SERVICE INFO

Unterschiedliche Umlenkrollen

bei Otto- und Dieselmotoren an der Spanneinheit 534 0243 10

Art-Nr.: 534 0243 10

Bild 1: Spanneinheit 534 0243 10

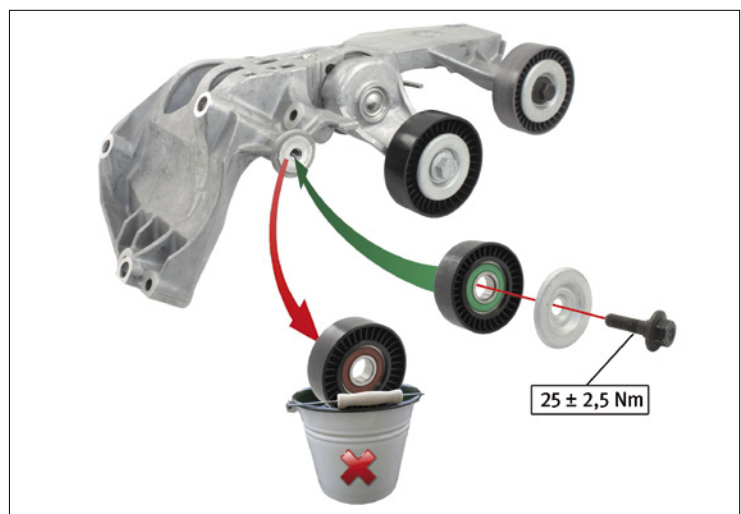
Die Spanneinheit ist im Auslieferungszustand mit den Umlenkrollen für Fahrzeuge mit Ottomotor bestückt.

Zur Verwendung bei den genannten Dieselmotoren muss die linke Umlenkrolle 532 0404 30 durch die Umlenkrolle 532 0406 30 ersetzt werden (Bild 1).

Die Umlenkrolle für Dieselmotoren ist nicht im Lieferumfang enthalten und muss gesondert bestellt werden.

Vor dem Einbau muss unbedingt darauf geachtet werden, dass die richtige Umlenkrolle an der Spanneinheit verbaut ist!

Bild 2: Umlenkrolle 532 0404 30 für Fahrzeuge mit Ottomotor (links) und Umlenkrolle 532 0406 30 für Fahrzeuge mit Dieselmotor (rechts)

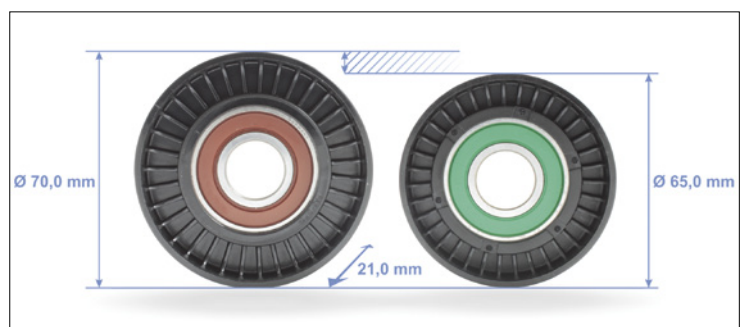
Die Umlenkrolle 532 0406 30 für Dieselmotoren hat einen kleineren Durchmesser als die Umlenkrolle 532 0404 30 (Bild 2).

Andere Merkmale, z.B. die Farbe der Dichtringe, sind für die einwandfreie Funktion nicht relevant und können variieren.
